Vysvětlení / doplnění / změna zadávací dokumentace č. 3

Veřejná zakázka:	II/318 Častolovice, obchvat v rámci projektu „Rozšíření strategické průmyslové zóny Solnice – Kvasiny a zlepšení veřejné infrastruktury v Královéhradeckém regionu“
Ev. č. VVZ:	Z2024-048445
Zadavatel:	Královéhradecký kraj, se sídlem Pivovarské náměstí 1245, 500 03 Hradec Králové, IČO 708 89 546
Způsob zadání:	nadlimitní režim veřejné zakázky na stavební práce zadávané v otevřeném řízení podle zákona č. 134/2016 Sb., o zadávání veřejných zakázek, ve znění pozdějších předpisů (dále jen „zákon“)

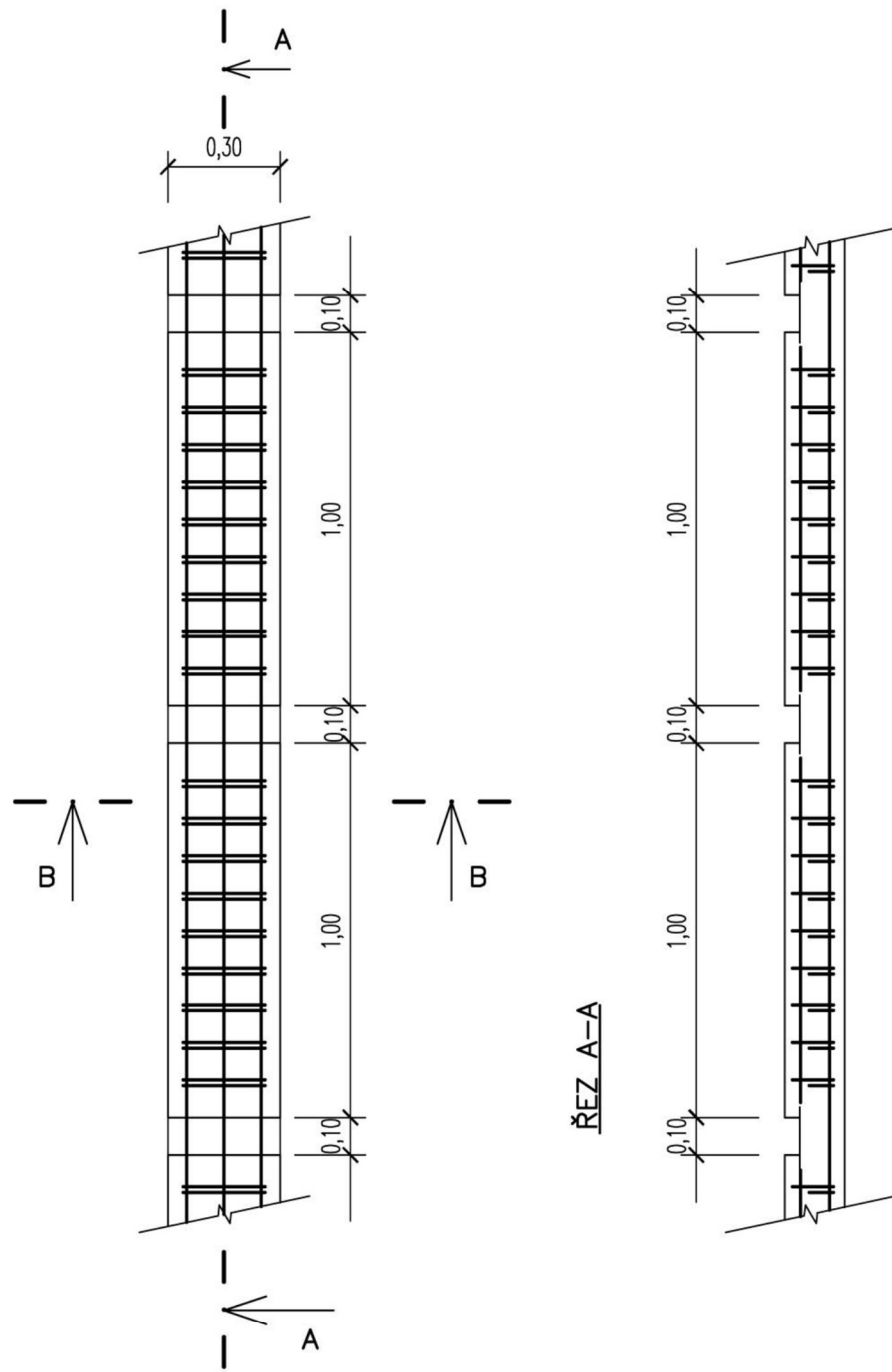
V objekte SO 120 sa uvádza modif. ACO 11+ (pol.39), avšak popis a vzorový priečný rez neuvažuje s modifikovaným. Žiadame zadavateľa o zjednotenie.

Stavební objekt SO 120 se v rámci stavby nevyskytuje, pro zodpovězení dotazu prosíme o uvedení správného čísla stavebního objektu.

ŘEZ B-B

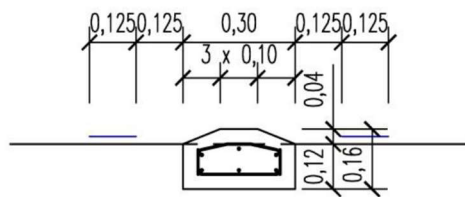
V SO 110 – monolitický obrubník 300/160 – z poskytnuté projektové dokumentace nevyplývá přesný rozměr obruby, tím nieje možné poptať u výrobce formu. Prosíme zadavatele o přesný okótovaný rozměr obruby.

Níže přikládáme nákres uvažovaného monolitického obrubníku pro fyzické oddělení jízdnic pruhů turbo-okružní křižovatky.
